MENNTASKÓLINN VIÐ SUND

HÖNNUNARSAMKEPPNI
DÓMNEFNDARÁLIT

OKTÓBER 2012
ÚTBOÐ NR. 15243

Tillaga númer 10 - auðkenni 55832

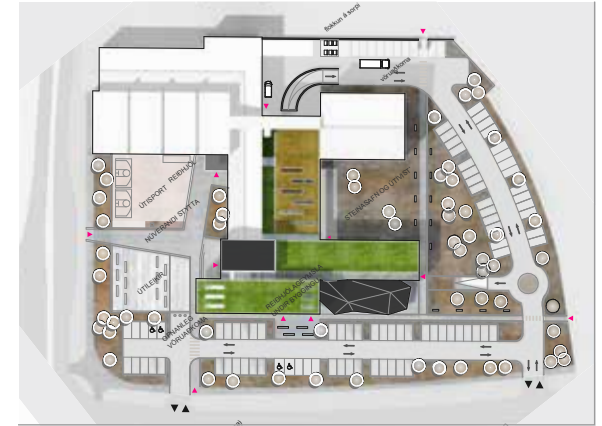
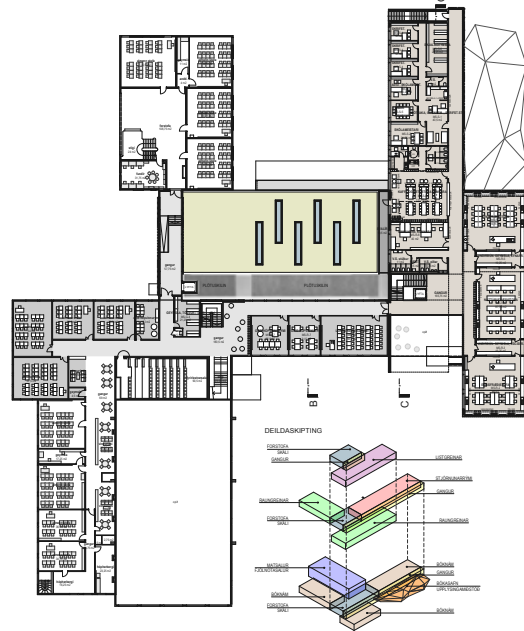
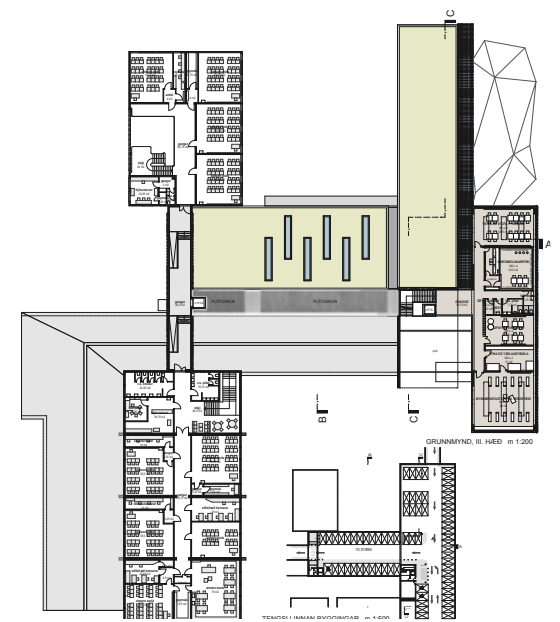
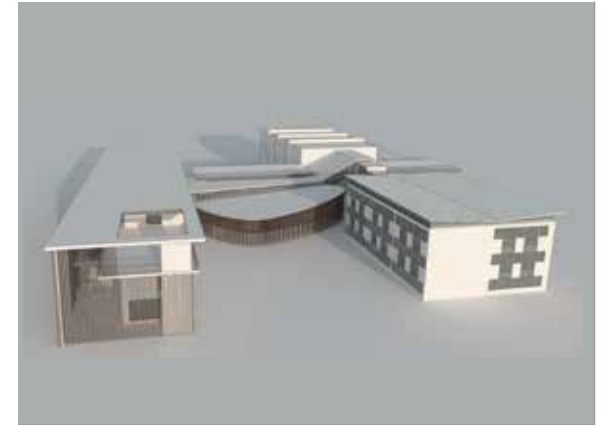
Hrífandi og hnitmiðuð tillaga sem vinnur einstaklega vel með áherslur skólans svo úr verður heildstæð og spennandi skólabygging. Höfundar hafa náð því markmiði að hanna byggingu sem fellur vel að framsæknu skólastarfi, samhliða því að gera hana að góðum granna í hverfinu.

Viðbyggingin er í grunninn byggð á einföldum, uppbrotnum formum þannig að hún samræmist „skala“ núverandi skólabyggingar. Virðing er borin fyrir því sem fyrir er og sem dæmi er þetta er sú tillaga sem breytir hvað minnst útliti núverandi stjórnunarálmu. Gott samspil er á milli núverandi bygginga og viðbyggingar og skírskotar hún að hluta til núverandi húsa bæði í formum og efnisvali. Viðbyggingin hefur þó sín sérkenni m.a. sólskerma úr lerkivið og frjálstlega formað bókasafn. Efnisval er mjög fallegt og mynda hvítir steypfir fletir ásamt lerkí og grasþökum aðlaðandi umgjörð. Notkun viðar á svölum, í aðalanddyri sem og utanhúss, gefur húsinu hlýlegt yfirbragð. Við nánari útfærslu á lerkihjúp þarf að huga vel að sýn út úr íverurýmum.

Grunnmyndir viðbyggingarinnar eru einfaldar, skýrar og vandvirknislega unnar. Miðlægur salur og breiður gangur í núverandi stjórnunarálmu tengja viðbyggingu við eldri byggingar. Staðsetning steinasafns skólans í mjóum innigarði, á milli salar og gangs, er mjög frumleg lausn sem gerir áherslu skólans á náttúruvísindi hátt undir höfði.

Nýtt og reisulegt aðalanddyri tengir vel saman allar hæðir nýbyggingar og verður til þess að aðalinngangur verður áberandi kennileiti sem býður menn velkomna í skólann. Þaðan eru góð sjónræn tengsl á milli hæða sem gefa rýminu aukíð vægi. Inn af aðalanddyri er skáli sem tengist fjölnotasal og bókasafni. Galli er þó hversu lokaður salurinn er frá skálanum og nauðsynlegt að opna þar betur á milli. Auk þess er skálinn fullstór og æskilegt að nýta það svæði betur.

Óreglulegt form bókasafnsins myndar áhugavert mótvægi við annars beinar línur skólahússins. Höfundar sækja form þess í nafn safnsins „viskusteinn“ og er því ætlað að undirstrika mikilvægi bóka- og upplýsingamiðstöðvar skólans. Staðsetning safnsins er ágæt fyrir kennslustofur nýbyggingar en nokkuð afskekkt fyrir stofur í eldri byggingum. Kostur væri ef safnið yrði dregið betur inn í skálann sem þá um leið minnkar og þar með vægi þessa hliðarinngangs. Við slíka hliðrun minnkar einnig útsvæðið framán við skálann en stærð þess og staðsetning, undir útkragandi efri hæðum, virkar ósannfærandi.

Kennslurými eru sérstaklega vel skipulögð. Þó þarf að opna hópinnurými meira en grunnmyndir sýna. Þá má einnig draga í efa staðsetningu stakrar kennslustofu og vinnuherbergis kennara við hlið aðalinngangs. Á það skal bent að dyr að kennslustofum eiga að opnast út. Þá væri það kostur ef tenging við Þrístein á 1. og 2. hæð yrði rýmkuð. Flæði um byggingarnar er mjög gott og höfundar hafa leyst vel mismunandi hæðarkóta á milli bygginga.

Byggingin virðist fara örlítið út fyrir byggingarreit í grunnplani til suðvesturs og innkeyrslu á lóð er breytt frá gildandi deiliskipulagi.

Lóð skólans er falleg og frumlega skipulögð. Hún kemur til með að þjóna jafnt nemendum sem íbúum hverfisins. Útfærsla á mögulegum bílakjallara er vel leyst.

Framsetning tillögunnar er falleg, einföld og skýr, en útlit og snið eru þó helst til dökk.

Tillaga númer 12 - auðkenni 57518

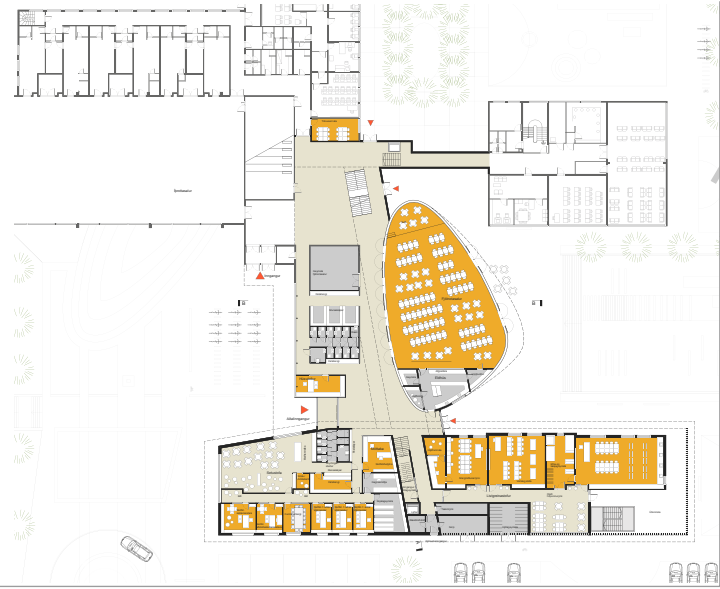
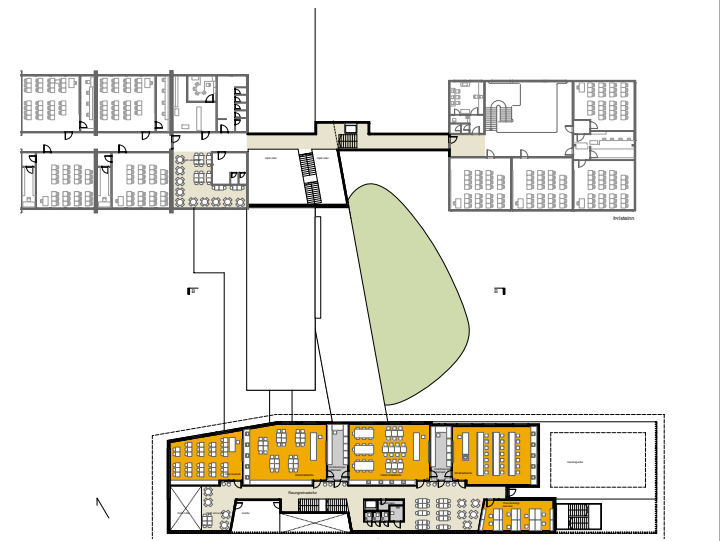
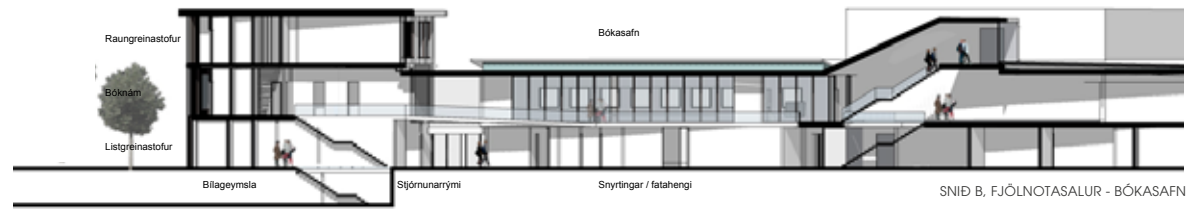
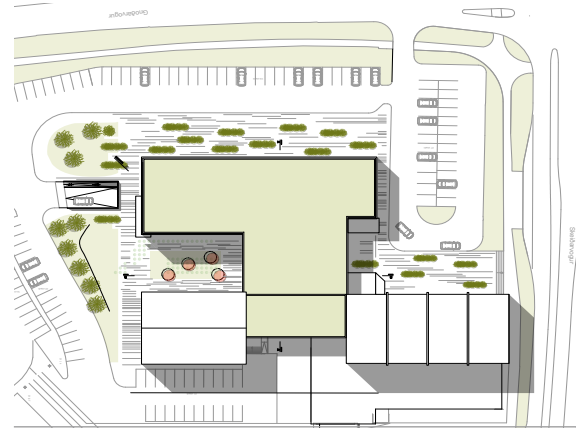
Falleg og vel unnin tillaga. Höfundum tekst vel að ná því markmiði sínu að skapa nýbyggingu sem endurspeglar samtímann, en virðir núverandi byggingar. Byggingin er í senn nútímaleg í útliti, stílhrein og högvær og samræmist vel núverandi byggingum á lóð skólans. Sérstaklega má nefna að þakskegg í viðbyggingu skírskota vel til eldri húsa þó svo að þök í miðbyggingu virki nokkuð flókin.

Styrkur tillögunnar felst í sérstaklega góðu skipulagi kennsluálmur þar sem op á milli hæða og samspil rýma leiða af sér einstaklega áhugavert útlit með fallegu efnisvali.

Virðing er borin fyrir eldri húsum sértaklega aðkomuhlið, þar sem aðalinnangangur myndar bil á milli núverandi stjórnunarálmur og viðbyggingar. Bogadreginn miðlægur salur skapar spennandi mótvægi við annars kantadur byggingar. Hins vegar veldur lögun salar því að dimmt og þröngt útsvæði myndast milli salar og þrústeins. Auk þess verður tenging við þrústein óþjál og hann nokkuð afskekktur. Rými framan við sal ásamt tilheyrandi stoðrýmum salar virka ósannfærandi. Bókasafnið er vel staðsett fyrir miðju á 2. hæð en inngrip þess í núverandi stjórnunarálmur eru óljós.

Grunnmyndir kennslurýma eru einstaklega vel leystar og er það kostur að allar kennslustofur snúa í norðaustur. Gert er ráð fyrir áhugaverðum kennslusvæðum utandyra svo sem vísindagarði á 3. hæð.

Almennt er flæði í byggingum gott en þó má efast um að nýr stigi í eldri hluta sé til bóta og hallandi þak yfir honum orkar tvímælis. Hæð tengibyggingar fer upp fyrir uppgefna hæð deiliskipulags.

Lóðin er fallega unnin og aðlaðandi. Framsetning er mjög skýr og stílhrein.

Tillaga númer 08 - auðkenni 50312

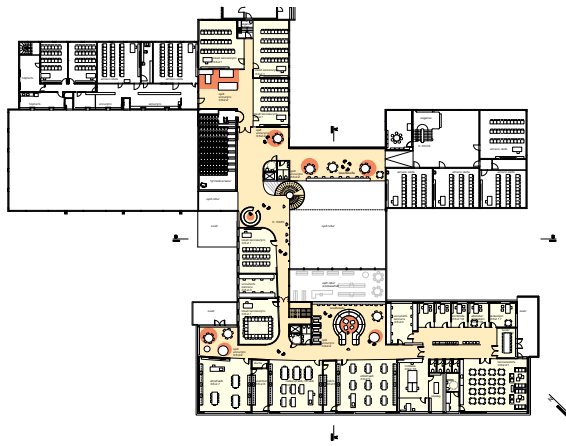
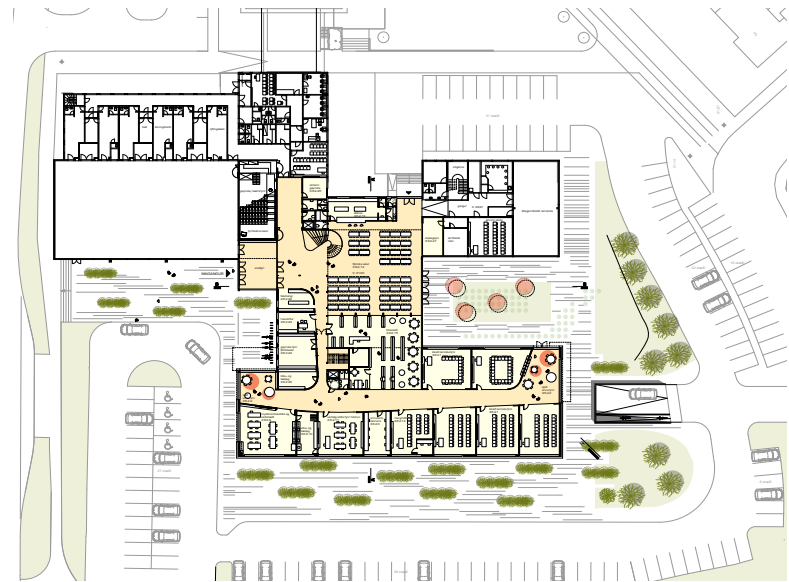
Grípanði en jafnframt látlaus tillaga. Grunnhugmynd höfunda um skólann sem lífið bæjarfélag, sem hverfist um miðlægt „hjarta“, er mjög vel útfærð. Styrkur tillögunnar er samþjöppun miðlægra rýma og gegnsæi. Það veldur því hins vegar að hlutföll eru ekki í samræmi við eldri byggingar. Í útliti er skírskotun til eldri bygginga með gluggasetningum, en að öðru leyti tekur viðbyggingin ekki mikið tillit til eldri húsanna. Sérstaklega á það við núverandi stjórnunarálmu þar sem breytingar eru verulegar. Stálhjúpur sem umlykur nýbyggingu er spennandi og gefur henni leyndardómsfullan og ljóðrænan blæ, en efast má um útlit hans í þessu umhverfi.

Aðalinnkoma í húsið veitir góða yfirsýn, er aðlaðandi með björtum opnum rýmum og fallegum aðalstiga. Salur og bókasafn tengjast aðalinnkomu og mynda þannig sterka miðju. Innra skipulag er einfalt og einkennist af opnum vinnurýmum nemenda (torgum) og góðu flæði milli bygginga og stuttum vegalengdum. Bogadregin form greiða auk þess fyrir flæði um húsið þótt gangar séu sums staðar full þröngir. Að mörgu leyti þarfnast grunnmyndir frekari vinnslu. Höfundum hefur ekki tekist að leysa hæðarsetningar hússins, t.d. eru skábrautir of stuttar og salarhæð á 1. hæð kennsluálmur er of lítil.

Byggingin fer verulega út fyrir byggingarreit, bæði í grunnplani kennslubyggingar og hæð á fjölnotasal. Lóðin er frekar lífið unnin og efast má um útivistargildi miðjugarðs vegna skuggamyndunar.

Framsetning er falleg og skýr.

Tillaga númer 16 - auðkenni 12907

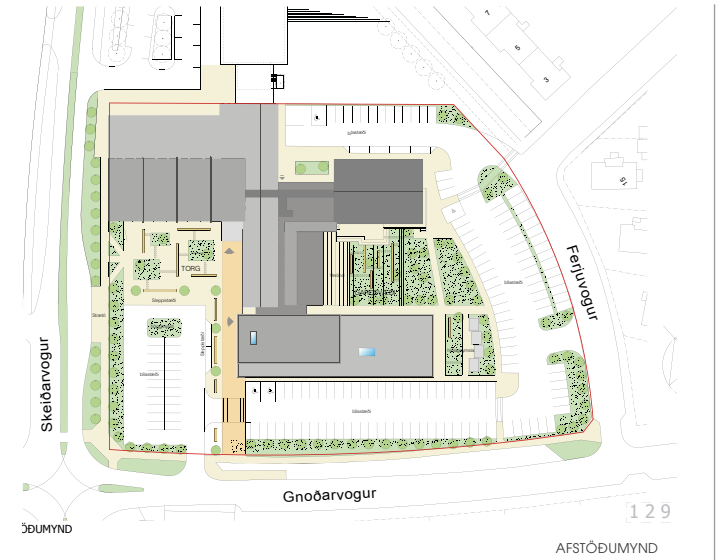
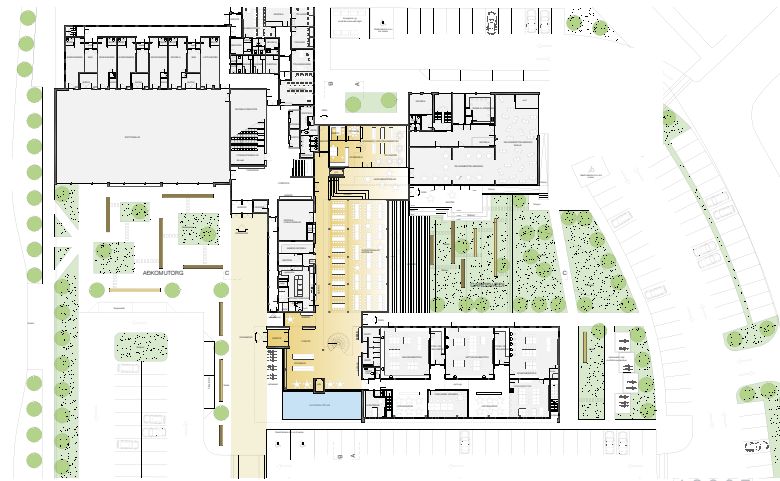
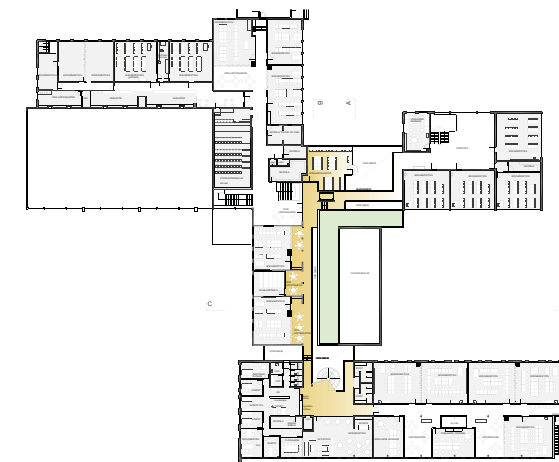
Styrkur tillögunnar felst í mjög vel útfærðum grunnmyndum, sérstaklega grunnmynd 1. hæðar, sem uppfyllir vel meginhugmynd höfunda um flæðiás í gegnum skólann. Tenging miðlægs fjölnotasalar við útisvæði og þrústein með settröppum er einstaklega vel leyst og áhugaverð. Flæði um skólann er almennt gott, að undanskildum nokkrum þrengingum á 2. hæð. Víða er að finna spennandi rými með opnun milli hæða. Mikill sveigjanleiki er í grunnmyndum kennsluálima og þær eru vandvirknislega unnar.

Nýbyggingin einkennist af einföldum, sterkum formum og notkun bárujárns. Hvorugt kallast á við eldri byggingar skólans né umhverfið að öðru leyti. Tillagan líður fyrir líft áhugavert útlit nýbyggingar sem samræmist engan veginn gæðum grunnmynda.

Tillagan fer út fyrir hámarkshæð fjölnotasalar í deiliskipulagi. Skemmtilega er unnið með lóðina sérstaklega miðjugarðinn. Þar er aðgengi að þrústeini bætt verulega svo unnt verður að síkka glugga þar og tengjast þannig garðinum.

Framsetning er skýr.

Tillaga númer 03 - auðkenni 12181

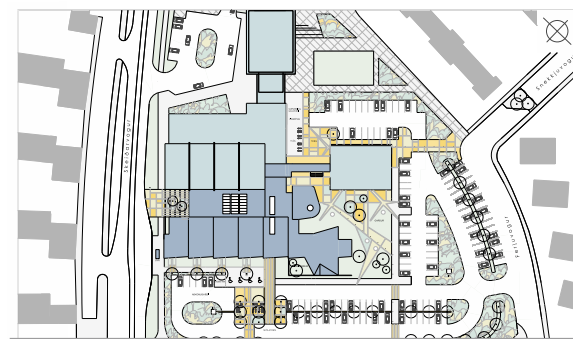
Mjög áhugaverð og „dynamísk“ tillaga sem með uppbrotnum formum sínum kallast vel á við aðlæga byggð. Höfundar hafa náð markmiðum sínum um hringrás umhverfis miðlægan innigarð. Tillagan sýnir nokkuð sannfærandi heildarlausn fyrir allan skólann. Grunnmyndir eru almennt vel leystar, þó er flæði á jarðhæð verulega ábótavant og gönguleiðir virka flóknar. Kennsluvæðin eru mjög vel skipulögð og þá sérstaklega listgreinastofur sem gert er mjög hátt undir höfði. Rýmismyndun innahúss er spennandi m.a. með sjónrænum tengslum víða milli hæða. Salarhæð á jarðhæð í nýrri kennsluálfu að Gnoðarvogi er of lítil. Þrátt fyrir að mörgu leyti heillandi útlit er mikið útkrag, bæði að Gnoðarvogi og Skeiðarvogi, svo og útlit tengibyggingar milli Þrísteins og Lofsteins, ósannfærandi

Tillagan fer talsvert út fyrir byggingarreit og inngrip í Þrístein eru veruleg, sem veldur því að kennslustofur minnka. Efast má um útivistargildi innigarðsins vegna skuggavarps frá listgreinahúsi.

Einstaklega fallega unnin tillaga og framsetning er til fyrirmyndar.

Tillaga númer 07 - auðkenni 70709

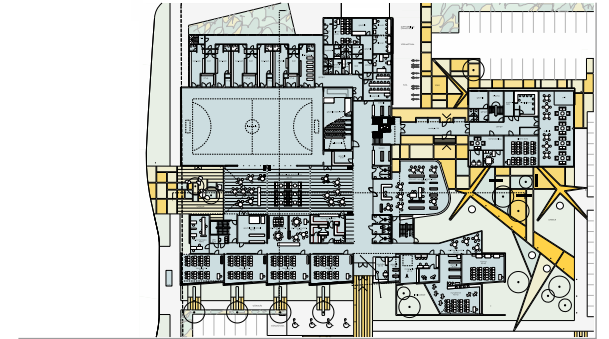
Djörf tillaga með sérstæða nálgun á viðfangsefninu. Höfundar vinna með stef sem eiga fyrirmyndir sínar í núverandi húsum. Þó er erfitt er að meta heildaryfirbragð vegna óskýrrar framsetningar á útlitsmyndum. Virðing er borin fyrir þristeini sem látinn er ósnertur en verður fyrir vikið nokkuð afskekktur. Svo virðist sem núverandi stjórnunarálma sé algerlega fjarlægð.

Grunnmyndir eru skýrar, vel lestar og tryggja gott flæði. Staðsetning bókasafns og fjölnotasalar við hlið íþróttasalar gefa fyrirheit um mikinn sveigjanleika í notkun. Efast má um ágæti þess að hafa aðeins einn aðalinnangang sem jafnframt er þjónustuaðkoma. Svipað má segja um staðsetningu eldhúss í miðju húsi. Kennslurými eru almennt vel skipulögð en staðsetning kennslustofa nálægt Skeiðarvogi orkar tvímælis.

Tillagan fer verulega út fyrir byggingarreit, en tilfærslan hefur þó ekki leitt af sér betri græn svæði á lóðinni og heildarflötur bílastæða virkar stærrí en áður.

Framsetning er skýr að undanskildum útlitsmyndum og sniðum.

Númer 01 - auðkenni 54070

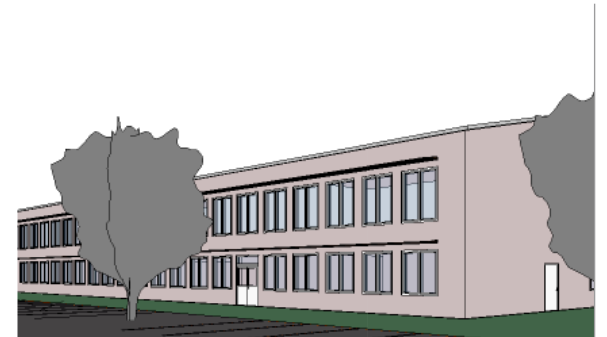
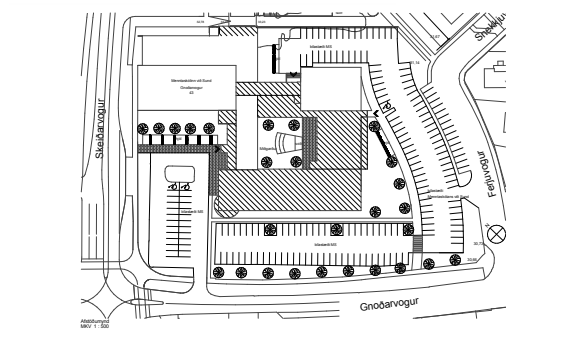
Heildarlaun tillögunnar, þ.m.t. samspil við núverandi byggingar, er ekki sannfærandi. Hún fer töluvert út fyrir deiliskipulag og er ágeng gagnvart þrústeini, lokar m.a. fyrir glugga þar. Grunnmyndir eru lítt áhugaverðar. Salarhæð 1. hæðar í nýbyggingu er of lítil. Innigarður gefur góð fyrirheit.

Framsetning er nokkuð skýr.

Númer 02 - auðkenni 00100

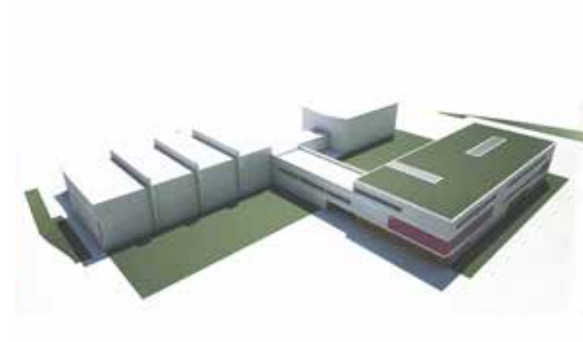
Erfitt er að meta heildarlausn þar sem núverandi húsnæði er ekki sýnt, hvorki í grunnmyndum né útliti, og samræmist það ekki samkeppnislýsingu. Af því sem hægt er að meta er samspil nýrrar byggingar við eldri byggingar ósannfærandi. Lagt er til mikið inngrip í hluta núverandi húsnæðis, m.a. er stjórnunarálna algerlega endurnýjuð. Áhugaverð rými eru í viðbyggingu og margt vel leyst í grunnmyndum m.a. tengsl á milli hæða.

Framsetning er óskýr og heildarlausnin ekki mikið unnin.

Númer 04 - auðkenni 01070

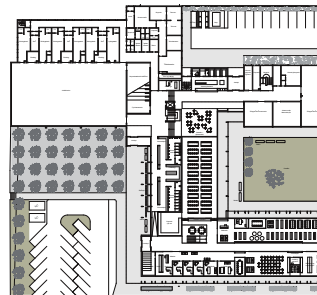
Einföld og hógvær tillaga sem sýnir eldri byggingum tillitssemi. Þau markmið höfunda að virða, vinna með og undirstrika stíleinkenni staðarins, virðast þó ekki hafa tekist. Grunnmyndir eru ágætlega leystar með góðri tengingu við Þrístein. Flæði gegnum miðhluta húss á 1. hæð er ábótavant. Útlit byggingar er ekki sannfærandi, sérstaklega ekki að Gnoðarvogi.

Framsetning er einföld og skýr.

Númer 05 - auðkenni 12010

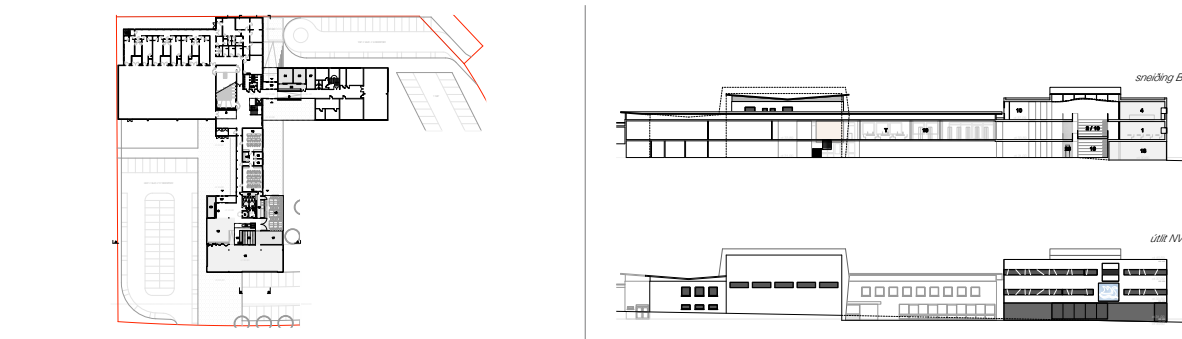
Heildarlausn tillögunnar er ekki sannfærandi og mikið vantar upp á samspil við eldri byggingar. Innra fyrirkomulagi er verulega óbótavant og útlit framandi. Byggingin fer talsvert út fyrir deiliskipulag. Engin skilgreining er á lóðinni.

Tillagan er lítið unnin og framsetning er óskýr

Númer 06 - auðkenni 19514

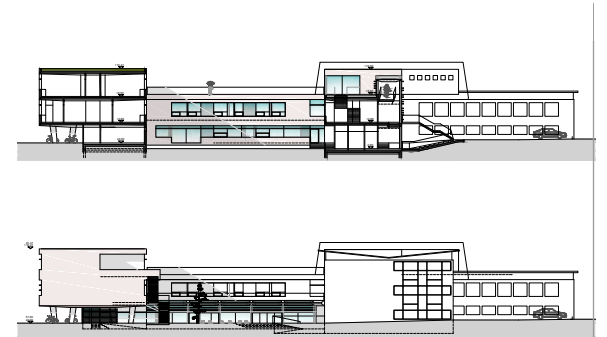
Heildarlausn byggir á hugmynd um grænan ás sem ætlað er að tengja saman byggingar. Hún er áhugaverð en virkar ekki sem skyldi. Samspil við eldra hús er ekki sannfærandi hvorki útlit né fyrirkomulag. Fjölnotasal og bókasafni er vel fyrir komið á jarðhæð í kringum innigarð, en flæði um hæðina er ábótavant.

Framsetning er frekar óskýr.

Númer 15 - auðkenni 92227

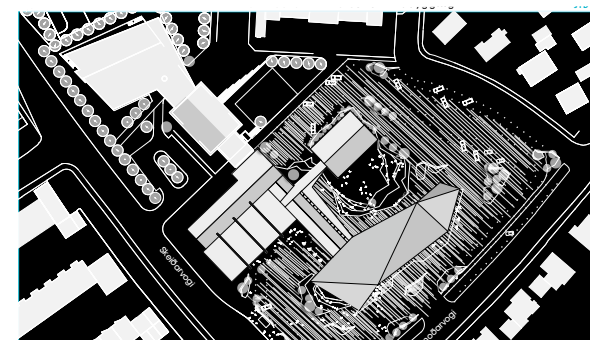
Höfundar leggja upp með háleit markmið um gegnsæja byggingu með spennandi efnisvali, skjólgóðum og sólríkum garði og aðlögun að umhverfi. Athyglisverð greining er gerð á umhverfisaðstæðum og núverandi byggingum til að ná ofangreindum markmiðum varðandi form hússins. Það virðist leiða til þess að viðbyggingin verður mikið uppbotin og framandi og ekki næst gott heildaryfirbragð. Rýmismyndun innanhúss er þó áhugaverð. Tilskilinn heildarfjöldi kennslustofa virðist ekki vera fyrir hendi.

Tillagan er djörf og vel unnin, en svartur grunnur teikninga gerir hana erfiða aflestrar.

Númer 17 - auðkenni 00049

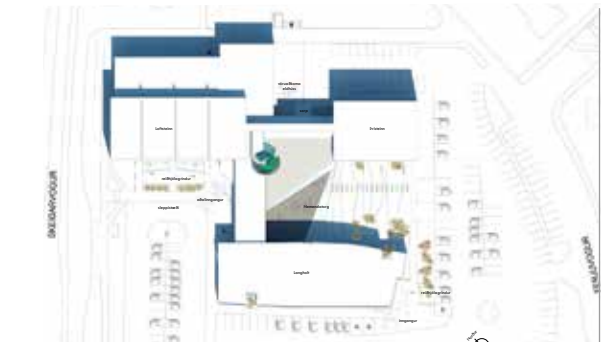
Hugmynd höfunda um miðpunkt í formi spírals er áhugaverð og virkar ágætlega. Hvítir veggir nýbyggingar kallast á við núverandi byggingar. Að öðru leyti er ekki mikið samspil þar á milli og stórir glerveggir að miðgarði eru ekki sannfærandi. Ýmislegt er vel leyst í grunnmyndum en tengsl milli eldri húsa og viðbyggingar á 2. hæð eru óæskileg. Staðsetning salar er góð svo og tenging við útsvæði. Lögung salar orkar hins vegar tvímaelís og sama á við flæði um hann að Þrísteini.

Framsetning frekar óskýr.

Númer 18 - auðkenni 33795

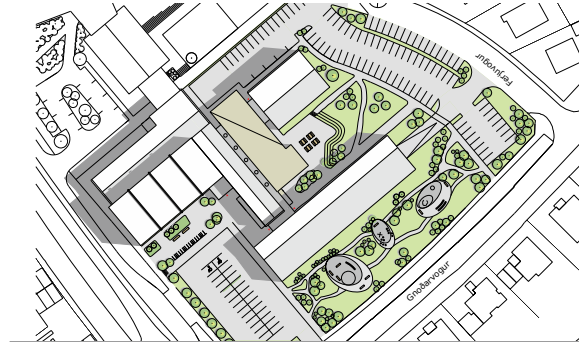
Tillagan er látlaus og hógvær gagnvart eldri byggingum og þar með verður heildaryfirbragðið rólegt og sannfærandi. Grunnmyndir eru nokkuð vel leystar, sérstaklega á jarðhæð. Markmið höfunda um að greiða flæði innan skólans með því að leggja höfuðáherslu á lóðréttar tengingar samrýmist ekki sjónarmiðum notenda. Miðlægur salur og bókasafn tengja þó vel saman nýju kennsluálmuna og eldra húsnæðið. Gaflar viðbyggingar gefa fyrirheit um áhugavert útlit en aðrar ásýndir eru helst til einsleitar.

Framsetningin er falleg og skýr.
